Visto el Proyecto Técnico: **OFICINAS DE CONTROL Y REFUGIO DE VIGILANTES DE LA BH DE ARTENARA**, redactado en julio de 2018 por el Arquitecto Colegiado nº 3168, Jin Javier Taira Alonso Cárdenes, que cuenta con un presupuesto total de ejecución por contrata (con IGIC al 7%), de 985.384,09 euros.

**INFORME TÉCNICO DE NECESIDAD DE RECABACIÓN DE AUTORIZACIÓN PARA INICIAR EXPEDIENTE DE MODIFICACIÓN DE PROYECTO OFICINAS DE CONTROL Y REFUGIO DE VIGILANTES DE LA BASE HELITRANSPORTADA DE ARTENARA.**

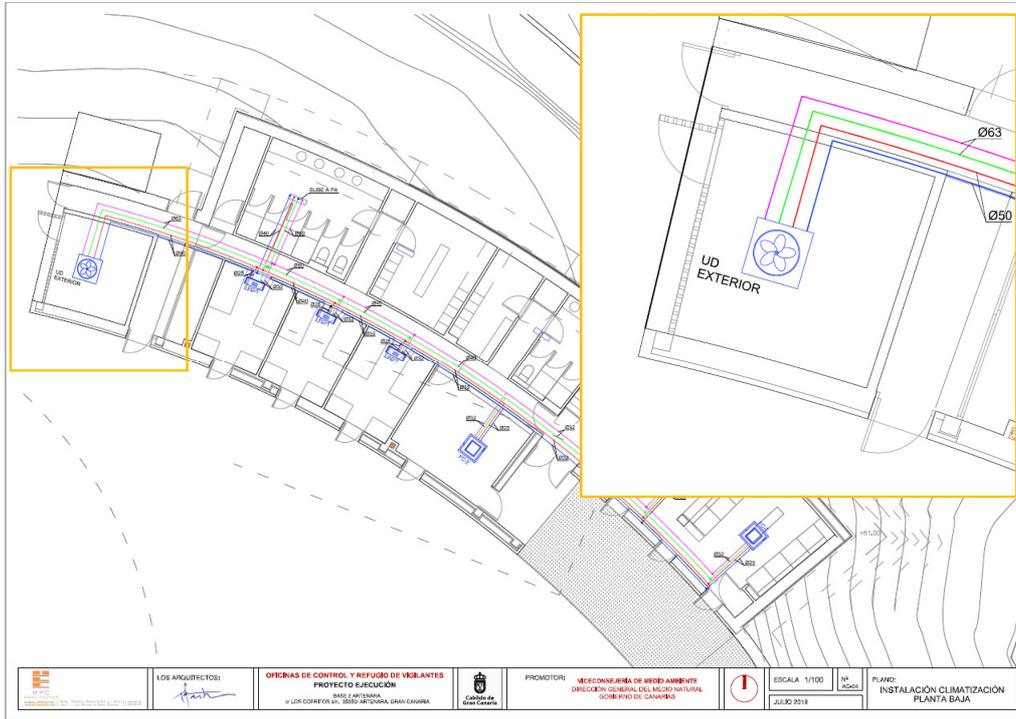
Unidades modificadas	15.10
Necesidad	El Proyecto contempla un plato de ducha 90x90 (u.o. 15.05) incompatible con el espacio físico existente en los aseos (de hecho, incongruente con los planos (n <sup>os</sup> 11 y 12). Se adjunta plano. Se decide sustituir en los aseos de Planta Baja por imbornal de PVC, y en los aseos de la Planta Alta, por plato de 70x70 cm.
Supuesto justificante	<p>Circunstancia sobrevenida y/o imprevisible en el momento en que tuvo lugar el encargo.</p> <p>Necesario añadir suministros adicionales a los inicialmente contratados.</p>

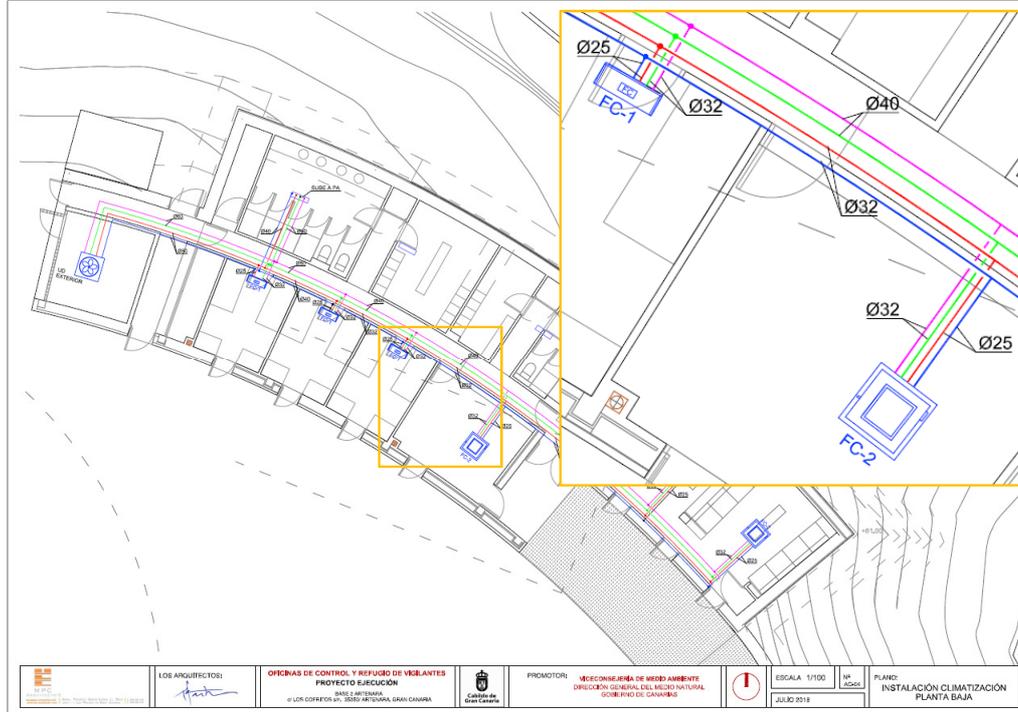
Unidades modificadas	22.01.08, 22.01.13-22.01.15
Necesidad	El Proyecto contempla un equipo (u.o. 22.01.03) diseñado por fabricante para exteriores, pero proyectado para disponerse en el cuarto de instalaciones (INST. 01). En plano nº AC-04 representado como "UD EXTERIOR". Se adjunta plano, así como contenido del Pliego de Condiciones Técnicas Particulares referido a esta partida 22.01.03., donde, entre sus características técnicas, se hace constar la naturaleza de "unidad exterior" de la máquina de aire acondicionado.
Supuesto justificante	Circunstancia sobrevenida y/o imprevisible en el momento en que tuvo lugar el encargo.  Necesario añadir suministros adicionales a los inicialmente contratados.

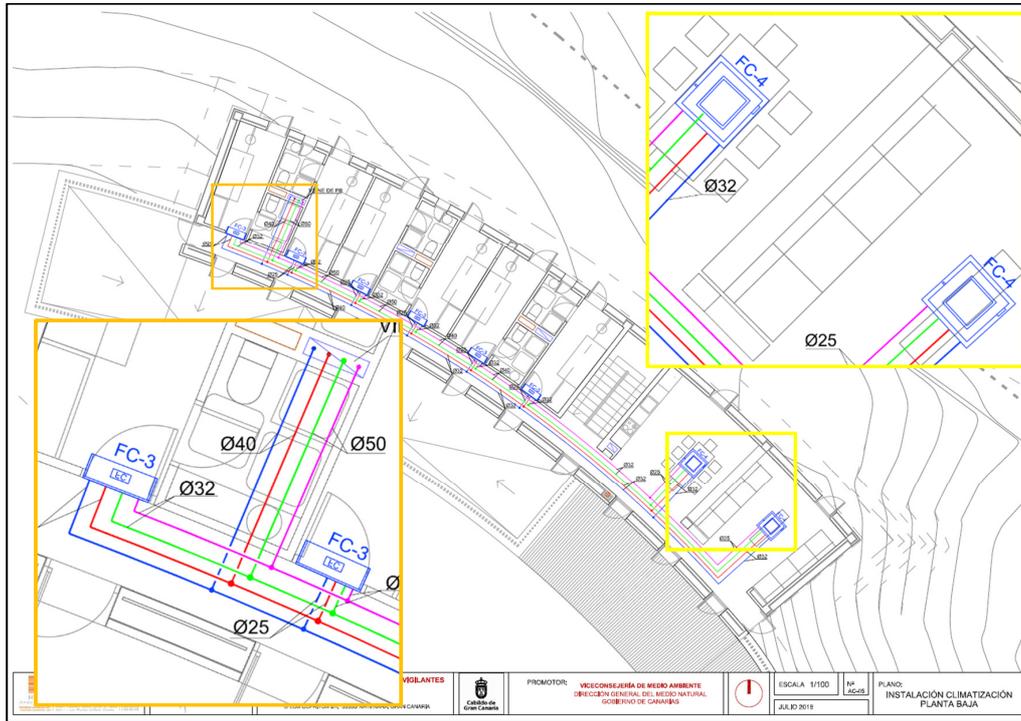
<p>El proyecto no previó espacio físico suficiente en el falso techo para instalar la unidad terminal de ventilación, con su necesario cajeo para dirigir la proyección del aire en paralelo y no crear una cortina fría en el acceso, con la ineficiencia consecuente que supondría. En planos nº AC-04 y AC-05, representado como “FC-1”, “FC-2”, “FC-3” y “FC-4”. Se decide sustituir las máquinas definidas en proyecto (partidas 22.01.04-22.01.07), por perentoria necesidad. Se propondrán máquinas equivalentes, con potencia ajustada.</p> <p>Se hace constar que no se trata de una modificación voluntariosa, sino forzada, que obedece a incompatibilidades técnicas inherentes al Proyecto. Nótese que se aprovecha la coyuntura de la modificación del Proyecto para recalcular y ajustar las potencias de las máquinas de ventilación, de acuerdo a normativa sectorial y a las necesidades de los futuros usuarios, según se recoge en el PParcial.</p>
